ID: 9903 "PIZZONE II" - Impianto di generazione e pompaggio"

**“Pizzone II - Impianto di generazione e pompaggio”  
Osservazioni WWF Italia ETS**

**OGGETTO: Osservazioni sulle analisi idrogeologiche relative al progetto Impianto di Pizzone II**

**Figura 5.10:** In alto, Distribuzione e Home Range degli individui di Orso marsicano di sesso maschile

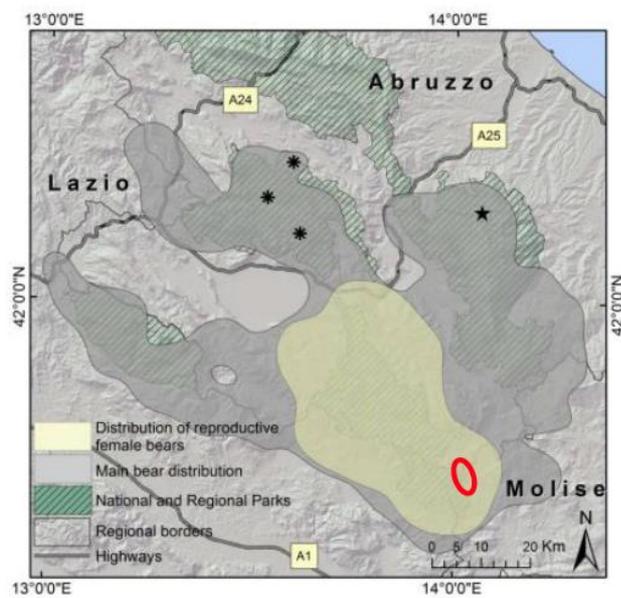
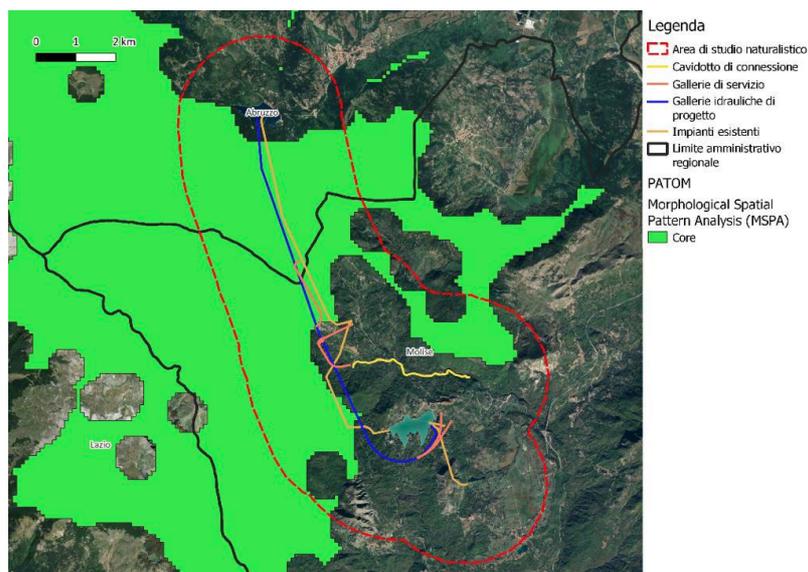
Appare dunque evidente che l'impatto su questa specie nella fase di cantiere e a seguito della realizzazione delle opere non possa essere considerato "modesto/contenuto o mitigabile", come riportato della Relazione. La frammentazione dell'habitat derivante dalle attività dei cantieri e dai tagli boschivi previsti e il disturbo procurato dalle attività dei cantieri, dal traffico veicolare e dall'inquinamento acustico e luminoso ha potenzialmente un importante impatto sull'utilizzo di un'area critica per l'orso. **Considerato il rischio critico di estinzione di questa popolazione unica è fondamentale affidarsi al principio di precauzione, come espressamente richiesto anche nel documento di riferimento per la conservazione della specie (PATOM), eliminando ogni minaccia, potenziale o reale, nella core area e nelle aree di recente espansione.**

La Relazione afferma che l'area di progetto ricade nel territorio di una sola femmina riproduttiva, basando questo assunto sull'unico rilevamento della specie ottenuta da una fototrappola posta in un unico sito (cantiere CA.GA3) per un limitato periodo di tempo (dal 8 maggio 2024 al 24 giugno 2024). Tale risultato risulta poco affidabile in quanto dedotto da un monitoraggio limitato nello spazio e nel tempo. Le evidenze scientifiche, derivanti da numerosi dati di radiotelemetria raccolti dal 2006 ad oggi dall'Università La Sapienza di Roma e dal Parco Nazionale d'Abruzzo, Lazio e Molise, descrivono come l'orso bruno marsicano non sia una specie "strettamente" territoriale, e come i territori dunque non siano "esclusivi". Questa evidenza è confermata anche dal monitoraggio della specie svolto negli ultimi anni del comprensorio Montagna Spaccata, Pizzone e Castel San Vincenzo (area interessata dal progetto), dove è accertata la frequentazione di almeno 5 femmine di orso.

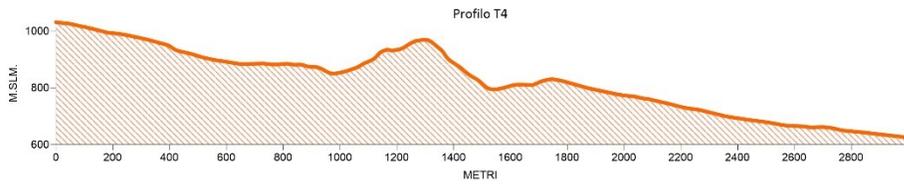
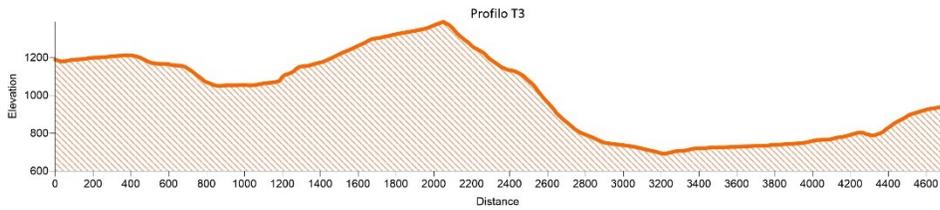
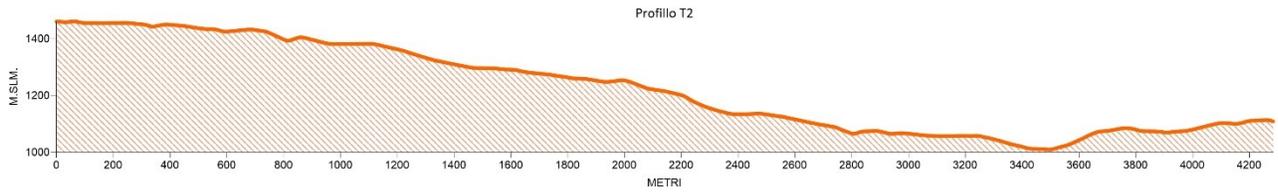
La definizione della superficie piezometrica (fig. 7 - Relazione Tecnica - Idrogeologia e Tecnologie Di Scavo) risulta non esattamente definita mancando della valutazione di importati elementi di interferenza idrodinamica, in particolare:

- Non è stata considerata interferenza delle faglie proposte nella sezione di riferimento,
- Non è stata considerata l'influenza della diversa giacitura delle stratificazioni
- Non si è considerata la presenza di eventuali condotti carsici e delle relative influenze nella idrodinamica sotterranea.
- Non sono state realizzate sezioni trasversali della piezometria inserendo i dati delle sorgenti analizzate, in particolare con la definizione del bacino idrogeologico di ogni sorgente interessata, in allegato Fig. 1 si propongono delle sezioni di riferimento.
- Non sono state previste eventuali indagini geofisiche e/o di perforazione per l'approfondimento delle condizioni idrogeologiche sotterranee.
